庄内地域における「魅力ある学校」づくり 通信

第19号 令和4年(2022年)11月

庄内さくら学園の通学路について

庄内さくら学園の通学路の決定にあたり、これまでのワークショップでいただいた主なご意見とその回答を以下に掲載します。全体的なご意見・回答等、詳細につきましては、市HPに掲載しています。

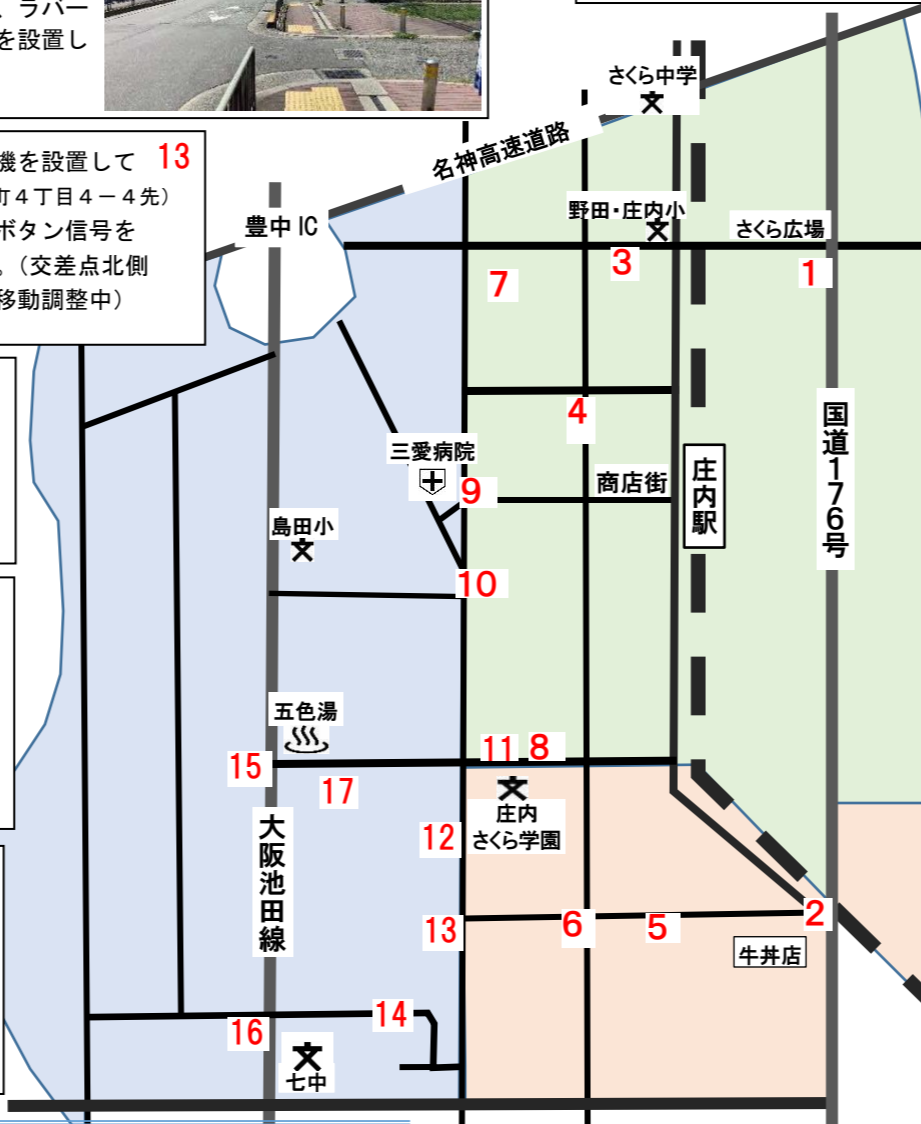
【意見】信号機を設置してほしい。9
【回答】注意喚起の電柱幕等を設置します。(三愛クリニック前)

【意見】信号機を設置してほしい。10
【回答】注意喚起の電柱幕等を設置します。(黄金の森公園前)

【意見】幸町3丁目公園部分以外の歩道の幅を広げてほしい。11
【回答】庄内中央線の北側の歩道を通行していただくこととなりますが、拡幅はできません。庄内中央線の南側のグリーンベルトの安全対策として、ラバーポールを設置します。

【意見】幸町4丁目交差点について、車のスピードが速く危険なため、対策をしてほしい。12
【回答】幸町4丁目交差点から南については、新しく信号が設置されることで車の速度抑制効果が期待できます。

【意見】信号機を設置してほしい。(栄町4丁目4-4先) 13
【回答】押しボタン信号を設置します。(交差点北側へ横断歩道移動調整中)

【意見】庄内公園～公営住宅歩道間に横断歩道を設置するなどの対策をしてほしい。14
【回答】横断歩道の設置は困難なため、植え込みの剪定、注意喚起看板等により見通しの改善を行います。

【意見】栄町交差点の信号の周期が早い。渡り切れないので改善してほしい。大阪池田線を安全に横断できるように対策をしてほしい。15
【回答】大阪池田線横断の歩行者青時間の延長について、警察にて検討の結果、数秒の延長しか対応できないとのことでした。⇒検討結果、通学路外にしました。

【意見】歩道橋の手すり柵が低く、老朽化が進んでいるため改修してほしい。16
【回答】柵の嵩上げ、階段の滑り止めについて改修済みです。その他定期点検を踏まえて対応していきます。

【意見】栄町4丁目交差点の自転車のマナー(信号無視)について注意喚起をしてほしい。17
【回答】自転車が信号を守るよう、停止線等の更改と取締りを警察に依頼します。また、自転車に対しての電柱幕の設置を検討します。

1 【意見】花壇などの障害物を撤去し見通しを良くしてほしい。
【回答】花壇の剪定をおこないます。

2 【意見】牛井店の前の部分に歩道がない。白線引きされているが、サインその他現状より安全対策は講じられないか。
【回答】注意喚起の電柱幕等を設置します。また、スクールゾーン路面標示を明確に表示できるように手法を検討します。

3 【意見】横断歩道を設置してほしい。(庄内郵便局付近)
【回答】交通量が少ないため、横断歩道を設置することができません。看板等注意喚起で対応します。

4 【意見】コンビニの駐車場で、歩道を通過して車道へ出入りする車が多い。注意喚起をしてほしい。
【回答】注意喚起と安全指導をおこないます。

5 【意見】横断歩道を設置してほしい。
【回答】注意喚起の電柱幕等を設置します。

6 【意見】現在、庄内西町5交差点は、歩車分離信号機になっており、一度の青信号で東西と南北の二段階の横断が難しいため、スクランブル交差点にしてほしい。
【回答】スクランブル交差点にすると、防護柵の撤去が必要になるため、歩行者たまりの安全性が低下します。児童の横断状況に合わせ、歩行者時間の調整を検討します。

7 【意見】①横断歩道を書き直してほしい。②植栽を撤去し、歩路の幅員を広げてほしい。③スクールゾーン等の通学路だということの標示がほしい。
【回答】①通学路が変更される場合は横断歩道の移設を検討します。②植栽を撤去すると、整備後に自転車の流入が増える恐れがあること、緑の目隠しがなくなること等の課題に加え、地域と協議したうえで緑道整備した経過などもあり、まずは植栽を撤去せず見通しがよくなるよう剪定を行い、歩行者の状況を見据えます。③スクールゾーン路面標示の設置を検討します。また、文マークを設置します。

8 【意見】新設される庄内さくら学園のあいさつロードに直結する信号機を設置してほしい。(要望箇所西側60mに信号機有り。東側15mに横断歩道有り。)
【回答】新あいさつロード前に押しボタン式信号を設置します。(庄内小学校前交差点の信号・横断歩道、東側横断歩道は廃止)
